Ostseebad Boltenhagen

Beschlussvorlage	Vorlage-Nr: GV Bolte/20/15035			
Federführend: Kurverwaltung Boltenhagen	Status: öffentlich Datum: 15.12.2020 Verfasser:			
Dringliche Entscheidungen zum Bau der Dünenpromenade				
Beratungsfolge:				
Gremium	Teilnehmer	Ja	Nein	Enthaltung
Gemeindevertretung Ostseebad Boltenhagen

Dünenpromenade Boltenhagen

Überfahrt 3 - Rampenvariante

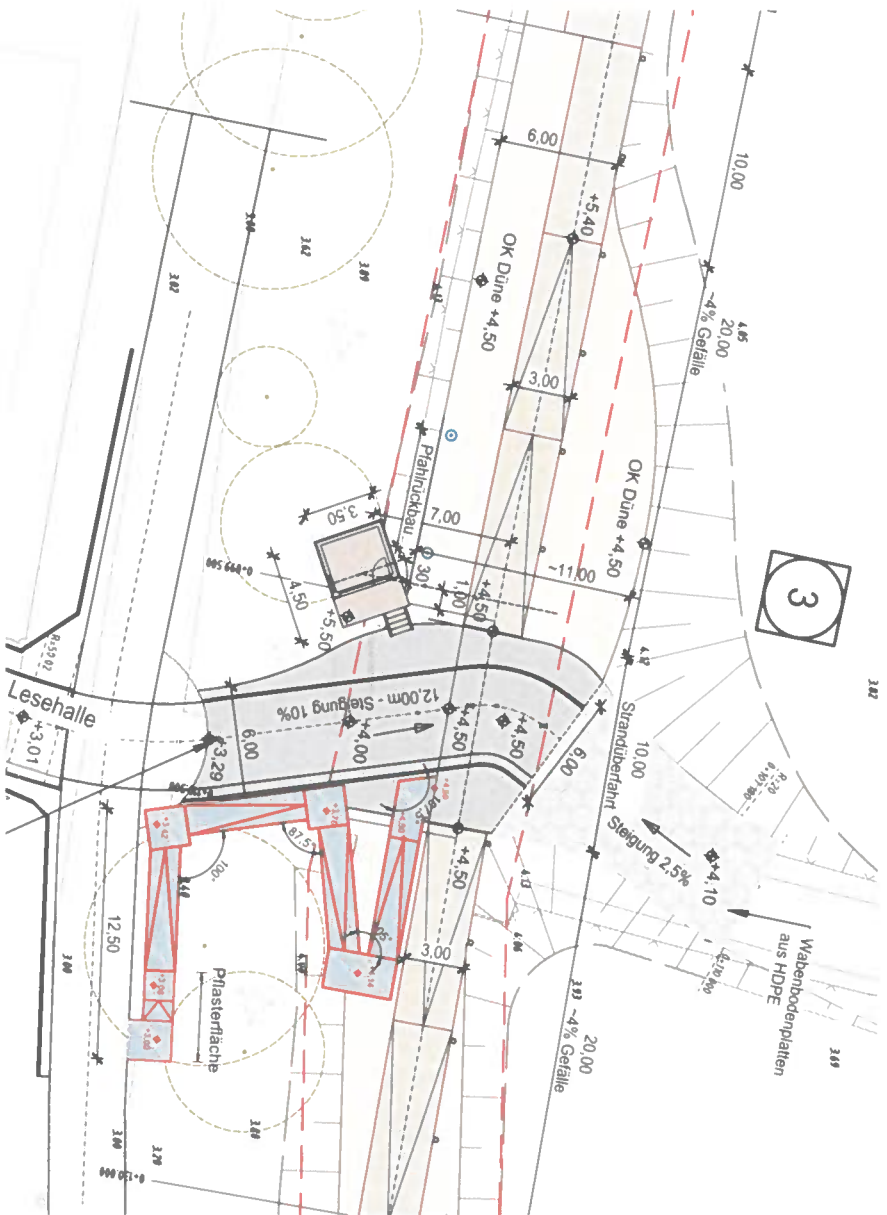
Der jetzt vorgeschlagene Verlauf (75-11-03.1) der Rampe ist nach Meinung des Beraters der Dünenpromenade besser, als der erste Vorschlag. Zumal beim ersten Vorschlag auch noch zusätzlich mindestens ein Baum gerodet werden müsste. Ein Beginn der Rampe direkt an der Überfahrt würde eine zusätzliche Kehre erfordern.

Der Planer wird beauftragt, die neu vorgeschlagene Rampenvariante für den Aufgang 3 zu veranlassen.
